ZÁSADY ÚZEMNÍHO ROZVOJE LIBERECKÉHO KRAJE

VYPOŘÁDÁNÍ STANOVISEK DOTČENÝCH ORGÁNŮ
ODŮVODNĚNÍ AKTUALIZACE Č. 3
ZÁSAD ÚZEMNÍHO ROZVOJE LIBERECKÉHO KRAJE

k návrhu Aktualizace č. 3 Zásad územního rozvoje Libereckého kraje

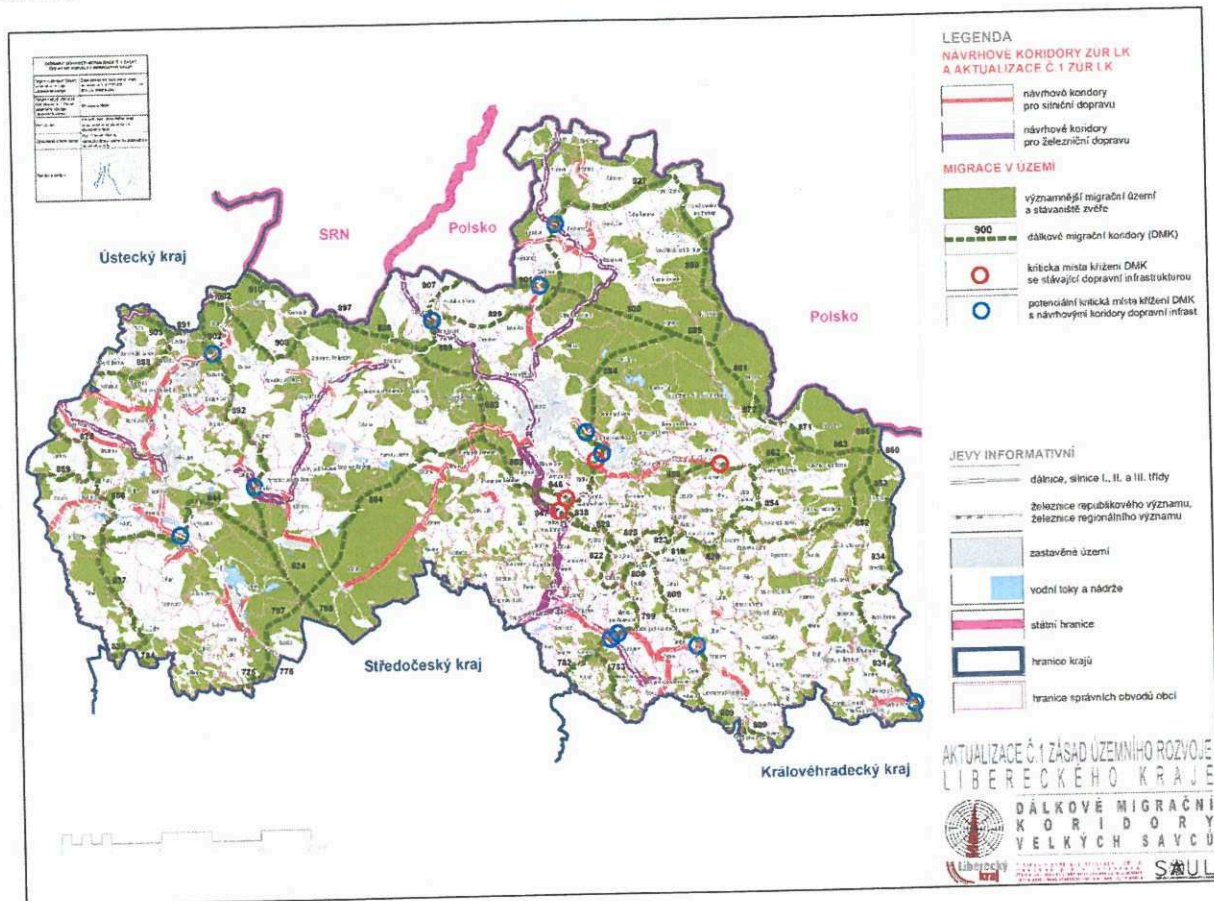
K Návrhu AZÚR LK č. 3 uplatnilo MŽP **souhlasné stanovisko s podmínkou** dle § 42b odst. 4 a § 4 odst. písm. b) starého stavebního zákona s č. j. MZP/2024/710/3051 ze dne 11. července 2024, ve kterém uvedlo následující **požadavek**: „Do úkolů pro územní plánování do podúseku pro napojení Hodkovic nad Mohelkou doplnit požadavek na zachování funkčnosti biotopu vybraných zvláště chráněných velkých druhů savců. Současně do koordinačního výkresu doplnit biotopy zvláště chráněných druhů velkých savců“.

Požadavek MŽP odůvodnilo územním střetem navrhovaného koridoru ŽD19_D26E severně od Hodkovic nad Mohelkou s biotopem vybraných zvláště chráněných druhů velkých savců, respektive nutností zachování funkčnosti tohoto migračně významného území.

MŽP i po vysvětlení pořizovatele trvá na zobrazení biotopů vybraných zvláště chráněných druhů velkých savců do koordinálního výkresu AZÚR LK č. 3. MŽP upozorňuje, že tento jev průběžně požaduje doplňovat i do koordinálních výkresů ostatních ZÚR.

Pořizovatel souhlasí s tím, že území severně od Hodkovic nad Mohelkou, konkrétně pás území Hodkovic nad Mohelkou – Rádelský Mlýn (odbočení ze silnice I/35 na silnici I/65 směr Jablonce nad Nisou), je kritickým místem z hlediska migrace velkých druhů savců. Problémem je stávající čtyřpruhová silnice I/35, stávající železnice Turnov – Liberec a řeka Mohelka. Všechny tyto liniové prvky souvisle procházejí napříč biotopem vybraných zvláště chráněných druhů velkých savců (migračně významným územím, dálkovým migračním koridorem), který tím rozděluje a omezuje tak jeho funkčnost.

Do úkolů pro územní plánování v koridoru ŽD19_D26E přidat úkol: „*Na území Hodkovic nad Mohelkou vytvářet územní podmínky pro fungování migračního koridoru biotopu vybraných zvláště chráněných druhů velkých savců*“. Pořizovatel se nebrání úpravám této formulace, ale neztotožňuje se s formulací MŽP „zachování funkčnosti migračního biotopu“, neboť se domnívá, že biotop nemůže být aktuálně vzhledem k výše uvedeným stávajícím liniovým překážkám funkční. Pořizovatel rovněž preferuje obecnější formulaci, kterou nebude potřeba případně měnit, kdyby byly rezortní podklady k problematice nějak v budoucnu přejmenovány.

Zároveň však pořizovatel nesouhlasí s požadavkem MŽP přidat biotopy vybraných zvláště chráněných druhů velkých savců do koordinačního výkresu.

- Do úkolů pro územní plánování v koridoru ŽD19_D26E bude přidán úkol se zněním: „Na území Hodkovic nad Mohelkou vytvářet územní podmínky pro fungování migračního koridoru biotopu vybraných zvláště chráněných druhů velkých savců“.
- Do koordinálního výkresu AZÚR LK č. 3 bude přidán jev biotop vybraných zvláště chráněných druhů velkých savců.

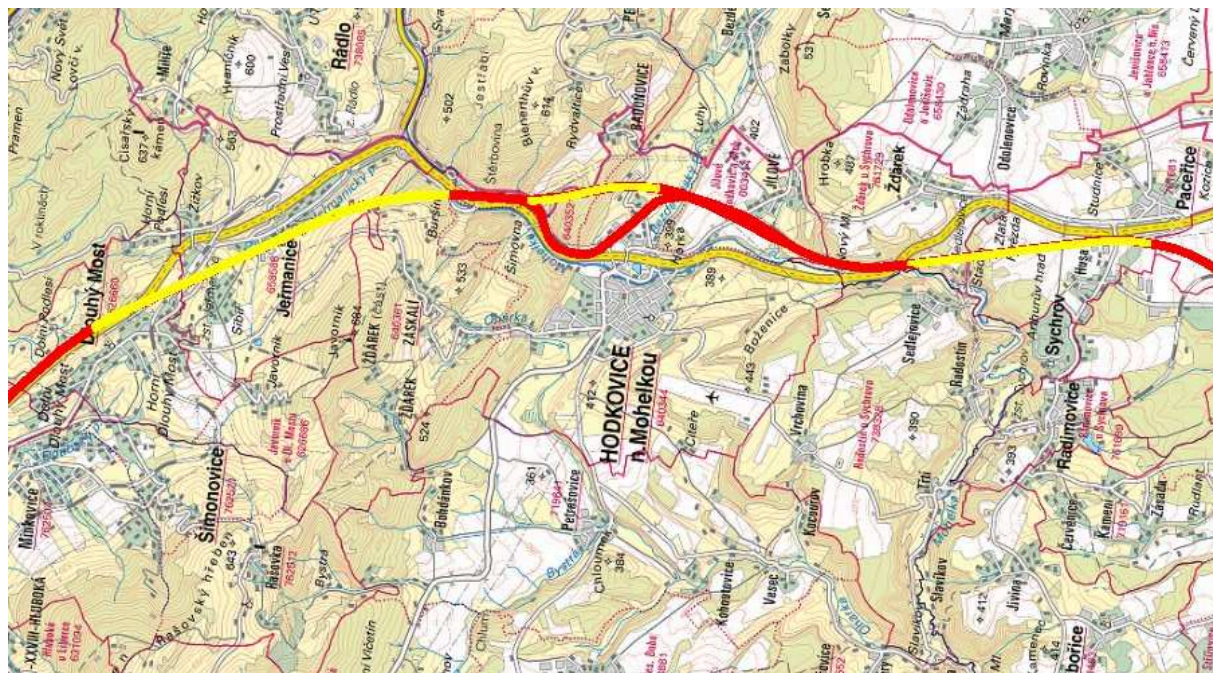
MK nesouhlasí s návrhem koridoru ŽD19_D26E a požaduje úpravu šíře koridoru vylučující zásahy do kulturních památek s podmínkou následného upřesňování řešení nových úseků, včetně stanovení rozsahu nejen podzemních (tunelových), a to i pozemních (nadzemních) částí, s ohledem na kulturní a přírodní hodnoty a archeologické kulturní památky

Požadavek MK byl odůvodněn tím, že realizace návrhu železnice může vést ke kolizi s kulturními památkami (Milník ve městě Liberec – č. rejstříku ÚSKP 20757/5-4480, kostel sv. Anny v Jeřmanicích – č. rejstříku ÚSKP 32574/5-4337, venkovská usedlost – areál domu č. ev. 11 Hodkovice nad Mohelkou – Záskaří – č. rejstříku ÚSKP 10772/5-5631, zámek s parkem a hospodářskými budovami s vybihající alejí Rohankou v obcích Sychrov a Paceřice – č. rejstříku ÚSKP 23838/5-4463, pohřebiště slezskoplatěnické kultury – č. rejstříku ÚSKP 43801/5-4459, sídliště z mladší doby kamenné Přišovice – č. rejstříku 105434, lokomotivní depo v Turnově – č. rejstříku ÚSKP 106634), národní kulturní památkou, památkovým ochranným pásmem státního zámku Sychrov a ve vazbě na území s archeologickými nálezy a doloženým archeologickým dědictvím. S ohledem na památkovou ochranu je nezbytné věnovat pozornost řešení a přístupům nastavení možností dalšího zpřesňování v návazné dokumentaci. Ze zveřejněné podkladové studie proveditelnosti vyplývá, že nebyl brán ve všech případech a situacích dostatečný zřetel na místní podmínky z hlediska ochrany kulturních hodnot (např. záměr železnice zasahuje po pozemků pohřebiště slezskoplatěnické kultury, které je kulturní památkou č. ÚSKP 43801/5-4459).

Koridor ŽD19_D26E na výkresech prochází alejí Rohanka, která je nedílnou součástí národní nemovité kulturní památky Zámek Sychrov. Alejí Rohanka však prochází již stávající koridor ŽD8_D26D. Průchod koridoru pro železniční záměr Praha - Liberec alejí Rohanka v ZÚR LK se tedy v rámci AZÚR LK č. 3 nemění. Respektive v detailu je (zcela mimo měřítko ZÚR) zřejmé, že koridor ŽD19_D26E je oproti koridoru ŽD8_D26E v prostoru zástavby lokality Husa zúžen a toto zúžení se zcela nepatrně týká i aleje Rohanka.

Z konfigurace terénu i ze všech starších i aktuálních podkladů k železničnímu záměru je jasné, že železniční záměr alej Rohanku nijak neovlivní, neboť musí být v tomto úseku veden hlubokým tunelem. Standardní železnice, zejména pro plánovanou rychlost 200 km/hod, totiž není schopna překonat takové stoupání, které by vyžadovalo povrchové vedení železniční trati. Proto je i současná železniční trať vedena mimo kopec, na kterém je alej Rohanka. Pořizovatel upozorňuje na text odůvodnění Návrhu AZÚR LK č. 3, kde je z dat studie proveditelnosti zpracováno následující schéma s předpokládanými tunelovými úseky (tunely žlutě).

KÚLK, OÚPSŘ akceptuje nedoporučení MK pro přesunutí tohoto kritéria a výše uvedené kritérium a podmínka pro rozhodování zůstane v textu ZÚR LK ve stávajícím umístění a do odůvodnění koridoru ŽD19_D26E bude pouze navíc doplněna informace o tomto kritériu.

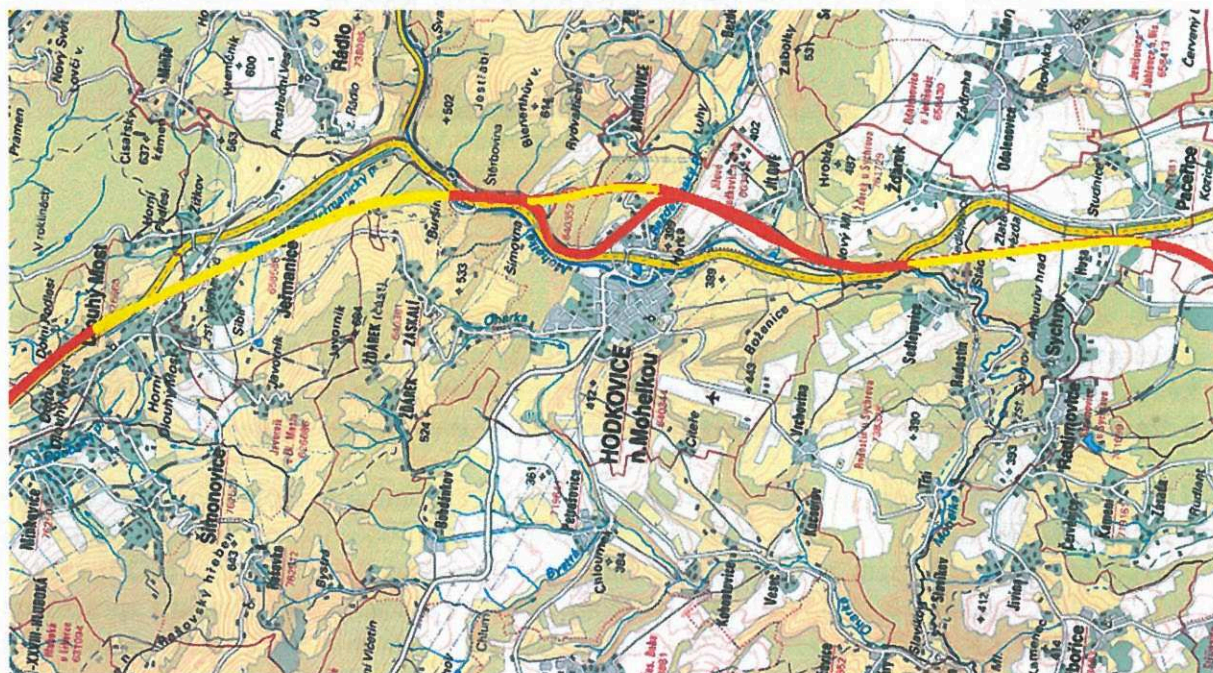
Konkrétně byla požadována změna z textu „*Upřesnit řešení nových úseků, včetně stanovení rozsahu podzemních (tunelových) částí, s ohledem na kulturní a přírodní hodnoty*“ na text „*Upřesnit řešení nových úseků, včetně stanovení rozsahu podzemních (tunelových) částí, tak aby nebyly narušeny kulturní a přírodní hodnoty.*“

Požadavek KÚ LK, OKPPCR byl odůvodněn obavami, aby nadzemní technické řešení záměru železnice v koridoru ŽD19_D26E nenarušilo lipovou alej Rohanku u nemovité národní kulturní památky Zámek Sychrov.

Koridor ŽD19_D26E na výkresech prochází alejí Rohanka, která je nedílnou součástí nemovité národní kulturní památky Zámek Sychrov. Alejí Rohanka však prochází již stávající koridor ŽD8_D26D. Průchod koridoru pro železniční záměr Praha - Liberec alejí Rohanka v ZÚR LK se tedy v rámci AZÚR LK č. 3 nemění. Respektive v detailu je (zcela mimo měřítko ZÚR) zřejmé, že koridor ŽD19_D26E je oproti koridoru ŽD8_D26E v prostoru zástavby lokality Husa zúžen a toto zúžení se zcela nepatrně týká i aleje Rohanka.

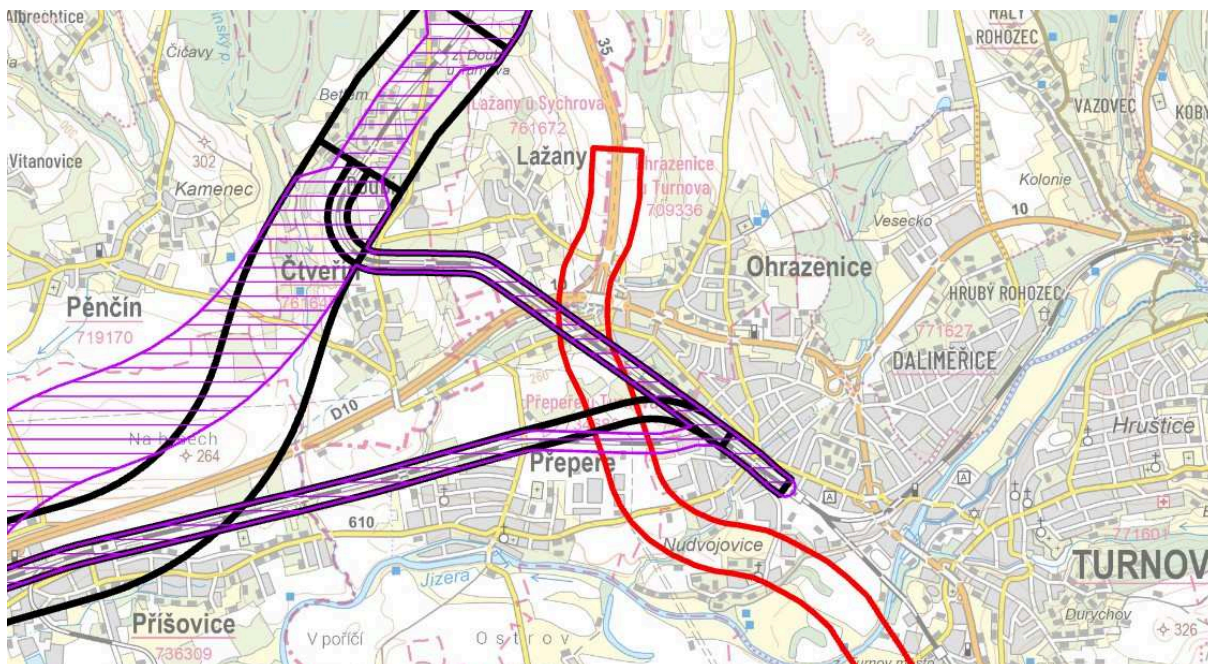
K Návrhu AZÚR LK č. 3 uplatnilo MD **souhlasné stanovisko s podmínkou** dle § 42b odst. 4 a § 4 odst. písm. b) starého stavebního zákona s č. j. MD-29500/2024-520/6 ze dne 17. července 2024, ve kterém uvedlo následující **požadavek**: „Z hlediska dopravy na pozemních komunikacích, námi sledovaných dálnic a silnic I. třídy souhlasíme s projednávaným Návrhem AZÚR LK č. 3 při splnění následující podmínky: V kapitole D. textové části výroku, v podkapitole železniční dopravy, požadujeme pro koridor ŽD19_D26E přidat pod úkoly pro územní plánování další bod – Koordinovat se záměrem D10 MÚK Ohrazenice a I/35 Ohrazenice - Valdštejsko“.

Požadavek MD byl odůvodněn tím, že koridorem ŽD19_D26E je dotčena stavba D10 MÚK Ohrazenice a I/35 Ohrazenice – Valdštejsko, pro které platné úplné znění ZÚR LK po Aktualizaci č. 1 a 2 vymezuje koridor mezinárodního významu S5_D01C silnice I. třídy I/35, úsek Ohrazenice – Turnov – Rovensko pod Troskami – hranice LK/KHK. Technické řešení modernizace a novostaveb úseků v rámci záměru železničního spojení Praha – Mladá Boleslav – Liberec – hranice ČR/Polsko nesmí znemožnit, ztížit či ekonomicky znevýhodnit záměr přeložky silnice I/35 v rámci platného koridoru S5_D01C.

Pořizovatel souhlasí s tím, že technické řešení modernizace a novostaveb úseků v rámci záměru mezinárodního železničního spojení Praha – Mladá Boleslav – Liberec – hranice ČR/Polsko nesmí znemožnit, ztížit či ekonomicky znevýhodnit záměr mezinárodního významu přeložky silnice I/35 v rámci platného koridoru S5_D01C a s tím, že je třeba tyto klíčové záměry rozvoje dopravní infrastruktury navzájem koordinovat.
